Unterlage zum Feststellungsentwurf **1. Planänderung**
 A26-Ost
 AK HH-Süderelbe (A7) bis AD/AS HH-Stillhorn (A1)
 VKE 7051: AK HH-Süderelbe (A7) - AS HH-Hafen Süd

380-kV-Freileitung Hamburg Süd - Moorburg M1/M2
110-kV-Freileitung Hamburg Süd - Moorburg 90/91

Titel: Lageplan Montageflächen/Seilzugflächen
M 486n - M 487n

Unterlage: 16.3a Blatt: 5 von 9 [Index A](#) Maßstab: 1:1000

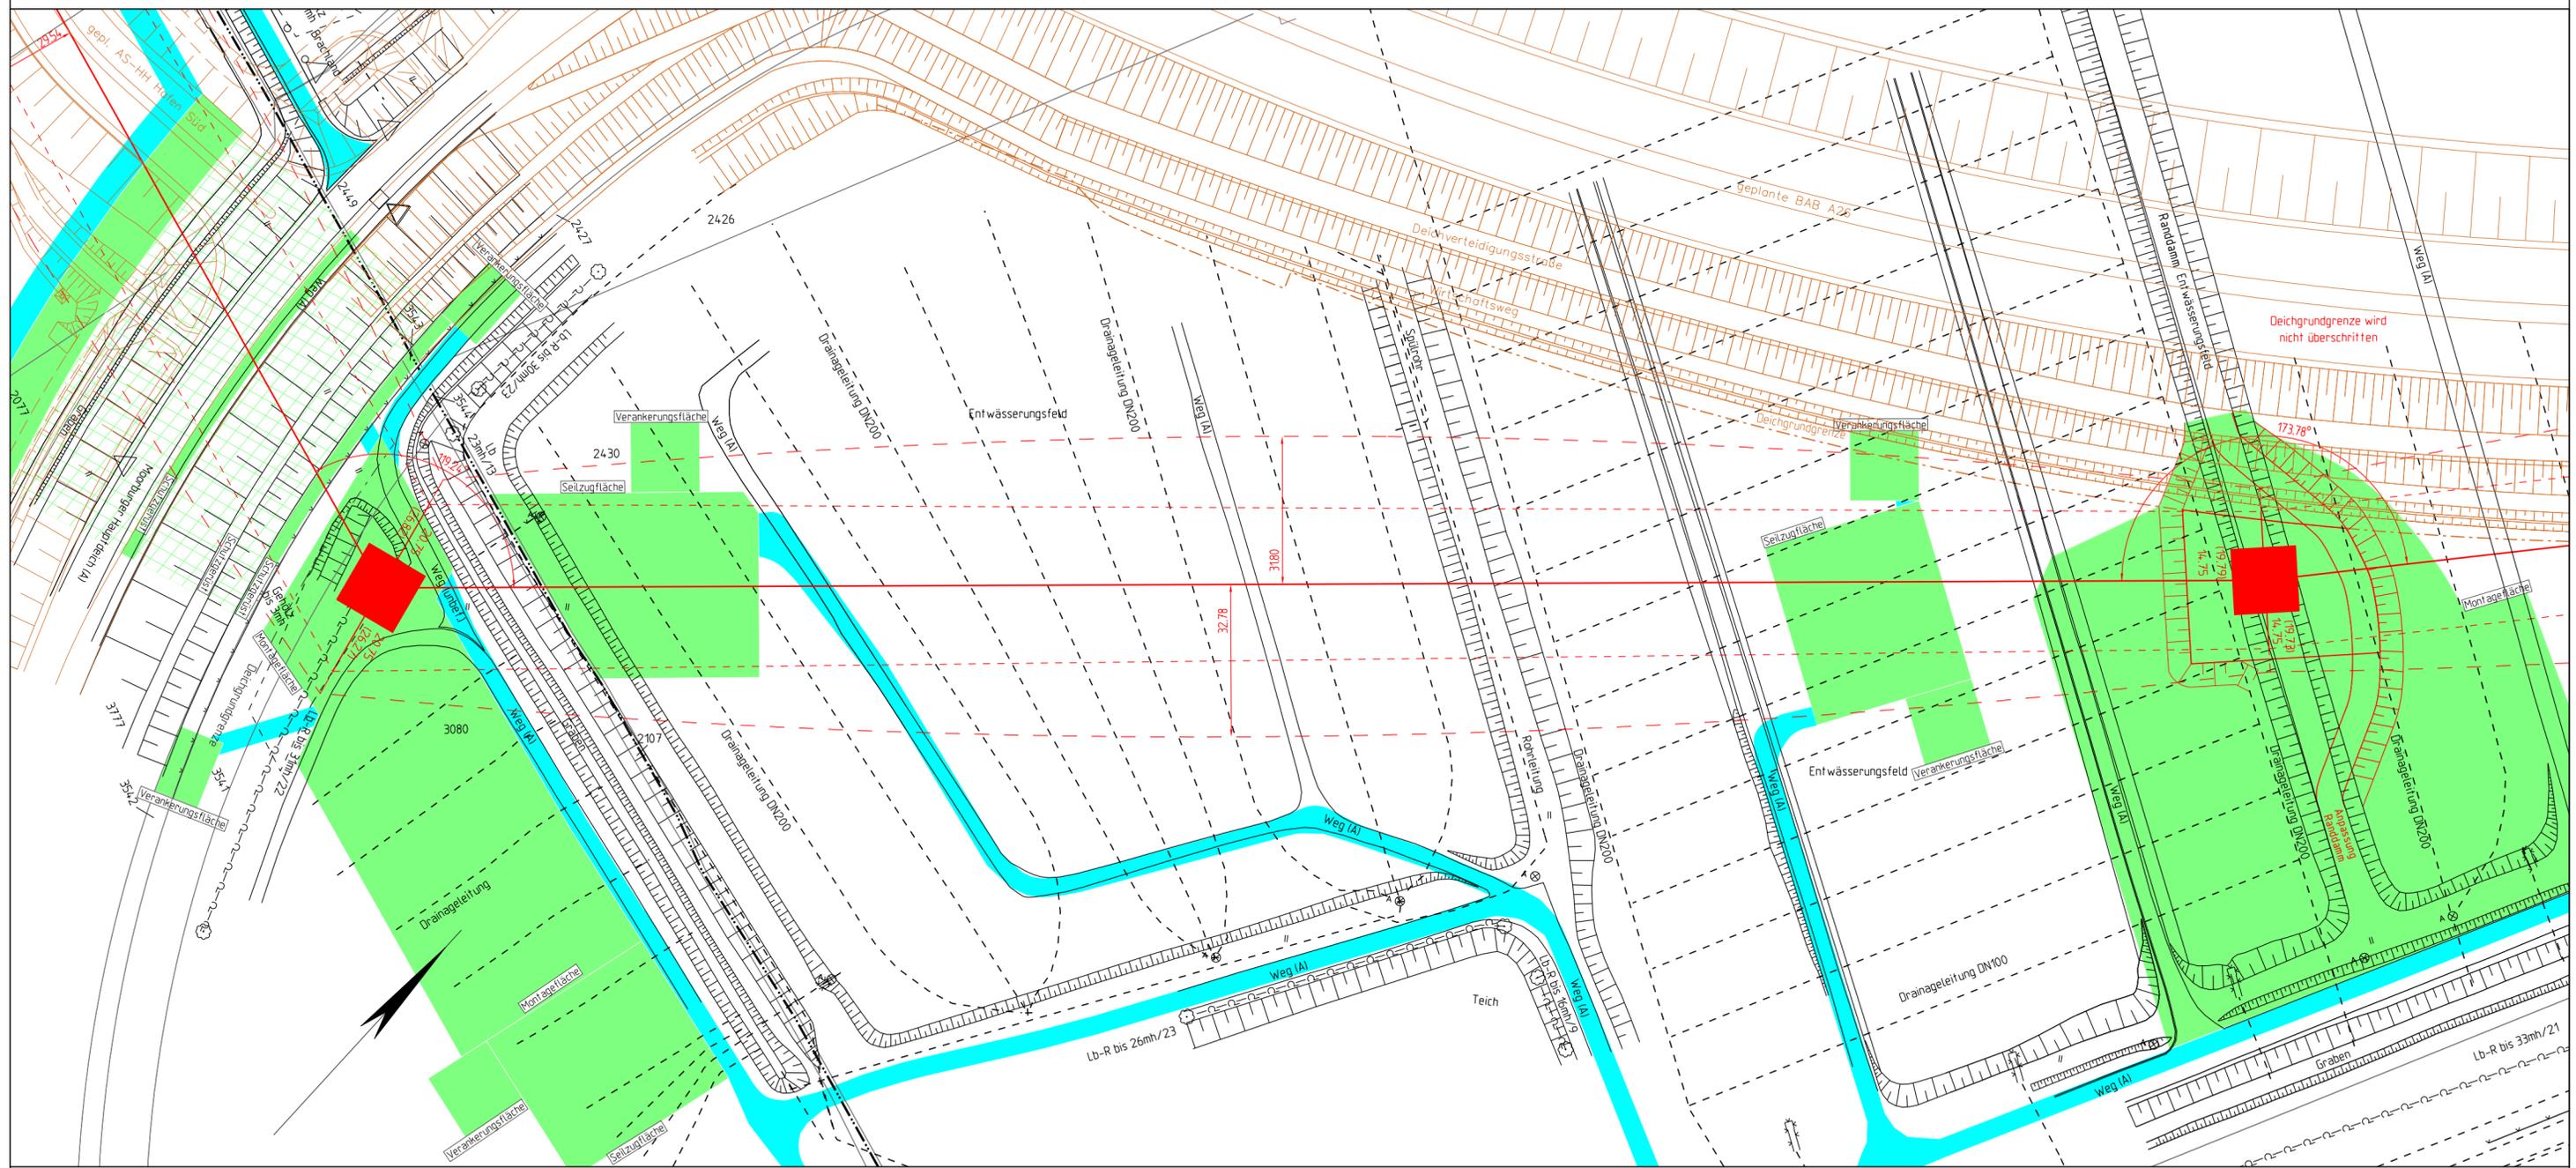
Nr.	Änderung	Datum	Name
1.	Änderung der farblichen Darstellung der A26 und der Planung Dritter	17.06.2021	SPIE/Alcalá
2.	Verschiebung M487n	17.06.2021	SPIE/Alcalá
3.	Feldvergleich	17.06.2021	SPIE/Alcalá
4.	Anpassung Arbeitsflächen (Zuwegung-, Montage-, Seilzug-, Abankerung- und Schutzgerüstflächen)	17.06.2021	SPIE/Alcalá
